Technische Änderung für passive M12 EX-Verteiler für Zone 1 (ATEX- & IECEx-Zulassung)

Aktualisierung der ATEX-Zulassung & Ergänzung einer IECEx-Zulassung

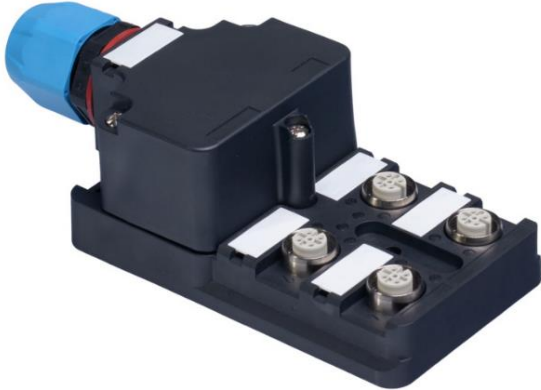
In der Vergangenheit waren die Produkte ATEX zugelassen, dass diese in der Zone 1 als auch in der Zone 21 eingesetzt werden durften. Demnach inkludiert die bestehende Zulassung sowohl eine Staub- als auch eine Gaszulassung. Aufgrund der geänderten Normen erfüllen die Produkte nicht mehr die Anforderungen an die Staubzulassung, sodass die Produkte nach der Requalifizierung nur noch für Zone 1 zugelassen sind (nicht mehr für Zone 21). Demnach ändert sich die Zulassung wie folgt:

Bisherige Zulassung	Neue Zulassung
 II 2G Ex ia IIC T6 Gb  II 2D Ex ia IIIC T80°C Db IP67	 II 2G Ex ia IIC T6 Gb

Die Produkte werden neben einer Requalifizierung der ATEX-Zulassung ebenfalls IECEx zugelassen. Die Zulassung hierfür basiert auf den beiden Normen IEC 60079:2017 und IEC 60079-11:2023.

Die Zertifikatsnummer für die ATEX-Zulassung lautet: **TÜV 23 ATEX 9020 X**
 Die Zertifikatsnummer für die IECEx Zulassung lautet: **IECEx TUR 23.0030 X**
